品番	HH06073S	品名	立形ロータンク用ボールタップ13	1 / 3

衛生陶器補修品互換性情報　No. E0033

件名　水が止まる時の音が気になる場合

1. ﾎﾞｰﾙﾀｯﾌﾟのタイプ確認・・・ダイヤフラム部の色確認

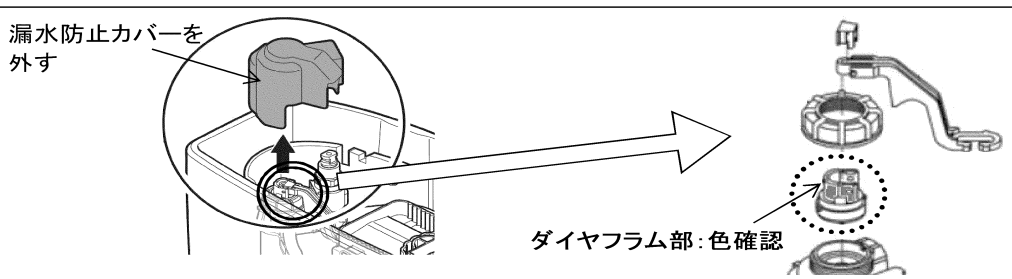
**ダイヤフラム部にはオレンジ色とピンク色の2種類があります。
オレンジ色の場合、ダイヤフラム部をピンク色に交換することで、音を低減できる場合があります。
（ピンク色の場合は部品交換しても効果は見込めません。）
ただし、ダイヤフラム部交換に合わせて、他部品も交換する必要があるため、タンクユニットでの交換をお願いします。（ダイヤフラム部のみ交換すると洗浄不良の原因になります。）**

タンクユニット構成部品

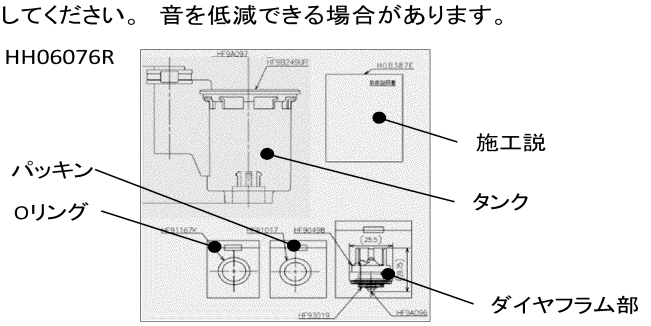
2. ダイヤフラム部がオレンジ色の場合

タンクユニットを交換してください。 音を低減できる場合があります。

・タンクユニット品番：HH06076R
